Collège Communal de la Ville de Liège
Service des Permis d'Urbanisme
La Batte 10 - 4000 Liège
enquete.urbanisme@liege.be

Enquête publique sur la demande de permis d'urbanisme déposée par MATEXI PROJECTS SA pour la construction d'un ensemble de 74 logements au Thier de la Chartreuse à Liège (PU/85689 D) - Réclamations et observations

Figure 2 : Localisation des chênes (violet), frênes (jaune), érables (vert) et châtaigniers (bleu clair). En bleu sur la carte, la zone marécageuse située dans les limites de la demande urbanistique (Source : Etudes & Environnement asbl. Et biologistes ULiège)

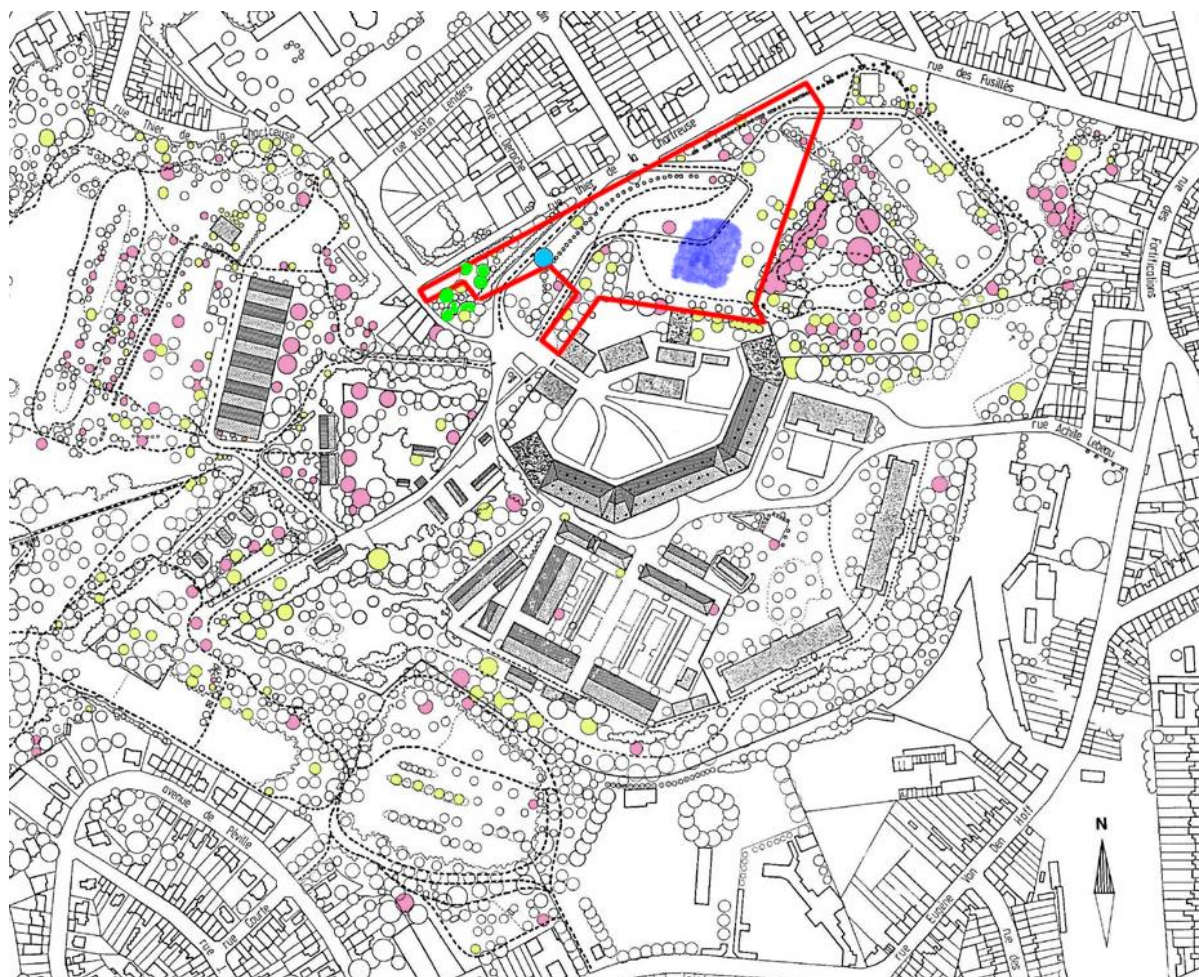
Sur la Figure 2 est illustré le **boisement** du domaine de la Chartreuse. Les arbres les plus importants y sont représentés. Ainsi, une grande population de chênes (*Quercus robur*), de frênes (*Fraxinus excelsior*) et de marronniers (*Aesculus hippocastanum*) peuple le domaine. Rappelons ici, qu'en vertu de l'article 84, §1er, 9°, du CWATUPE, **un permis d'urbanisme validant la demande de déboisement est nécessaire si, après les actes et travaux d'abattage, la zone déboisée est destinée à ne plus être couverte d'arbres par la suite.**

Sur la zone concernée par la demande d'urbanisme, des **arbres**, considérés comme **remarquables** par la jurisprudence en la matière, **ont été observés**. Il s'agit de chênes (*Quercus robur*), de frênes (*Fraxinus excelsior*), d'érables sycomores (*Acer pseudoplatanus*) et de châtaigniers (*Castanea sativa*). Leur identification a été réalisée **par un biologiste spécialisé en botanique** travaillant à l'Université de Liège. Celui-ci a également noté la présence sur la zone de *Rumex sanguineus*, rarement observée en région liégeoise, mais typique des sols humides.

Deux autres biologistes de l'Université de Liège ont d'ailleurs constaté que la zone concernée par la demande d'urbanisme comprend également un **biotope d'eau stagnante** (Code WalEUNIS C1), illustré sur la figure 2. Ce type de biotope est caractérisé par la présence de marres temporaires à niveau variable et notamment par l'implantation de nombreux saules roux (*Salix atrocinerea*), de roseaux communs (*Phragmites australis*) et de joncs épars (*Juncus effusus*). Ce type de sol, appelé classiquement **sol marécageux**, possède non seulement des **intérêts biologiques** car il constitue un habitat intéressant pour la faune (poste de chant, reproduction, espace de refuge, etc.), mais également des **intérêts hydrologiques** puisqu'il ralentit les eaux lors des crues et améliore la qualité des eaux par la rétention des matières en suspension et des polluants.

Vaste projet sur le site de la Chartreuse

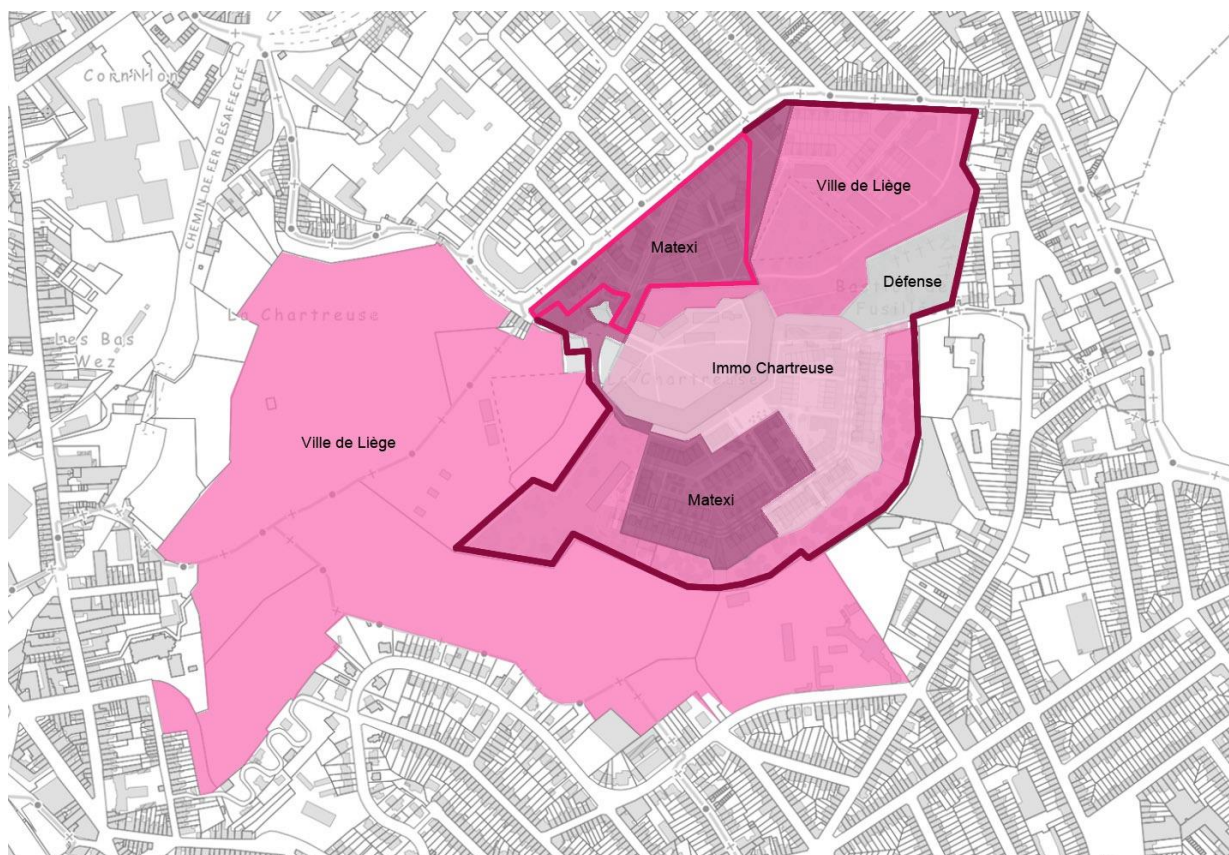
Les documents élaborés dans le cadre de la demande de permis d'urbanisme font état d'un projet plus vaste (400 logements) sur l'ensemble de la ZACC du Fort de la Chartreuse. Or, **ce projet ne peut pas être considéré comme un projet concret. Pourquoi?**

À mon sens, **le projet d'urbanisation de la ZAAC du Fort de la Chartreuse rentre par la société MATEXI n'est qu'un nouveau témoignage de la spéculation dont l'avenir du site fait l'objet**. En effet, comment les documents établis dans le cadre de la demande de permis d'urbanisme pourraient-ils donner du crédit au projet de la société MATEXI alors que ce projet concerne, d'une part, des parcelles autres que celles dont la société MATEXI est propriétaire et, d'autre part, des zones classées « espaces verts » où il est interdit de construire?

Comparaison des immeubles MATEXI aux gabarits des bâtiments de l'autre côté du Thier de la Chartreuse.

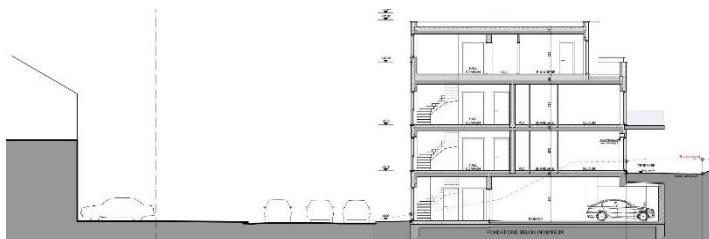
Ce schéma ci-dessous, repris dans les documents de demande de permis, attire l'attention. Via ce schéma, le promoteur tente de nous démontrer que les gabarits du projet sont adaptés à ceux des bâtiments de l'autre côté de la rue.

Or, si on prend la peine de mesurer les hauteurs des bâtiments, on se rend compte de la démesure du projet. De plus, on constate que l'auteur de projet justifie la hauteur des bâtiments en se basant sur la hauteur de l'unique immeuble à appartements hors normes dans le quartier. Ce bâtiment est situé au bout de la rue Justin Lenders. L'auteur du projet justifie également les dérogations au RUE en termes de gabarits par la présence de ce bâtiment. Cet argument est difficilement acceptable quand on connaît la polémique qui a entouré sa construction récente, contre l'avis des riverains et après avoir bénéficié de 113 dérogations !

Cette vue en perspective montre que les **bâtiments MATEXI dépasseront tous de plusieurs mètres la plus haute des maisons actuelles du Thier de la Chartreuse!**

Coupe BLOC A 1/500

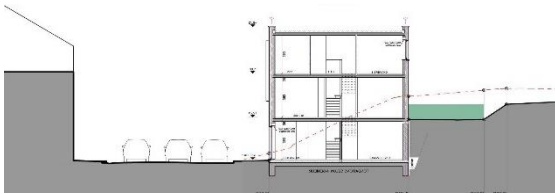
Parallèlement à cela, quand on prend la peine de redessiner les **coupes transversales** complètes d'un côté à l'autre du Thier de la Chartreuse, le constat est édifiant, et permet de comprendre à quel point le projet est démesuré face aux habitations existantes. Par endroits, les bâtiments projetés sont presque deux fois plus hauts que les bâtiments existants.

Pourtant, le **RUE** définit que les gabarits seront fixés pour que **la hauteur des nouvelles constructions ne dépasse pas** celle des bâtiments existants de l'autre côté de la rue, soit en **R+1 et R+2**.
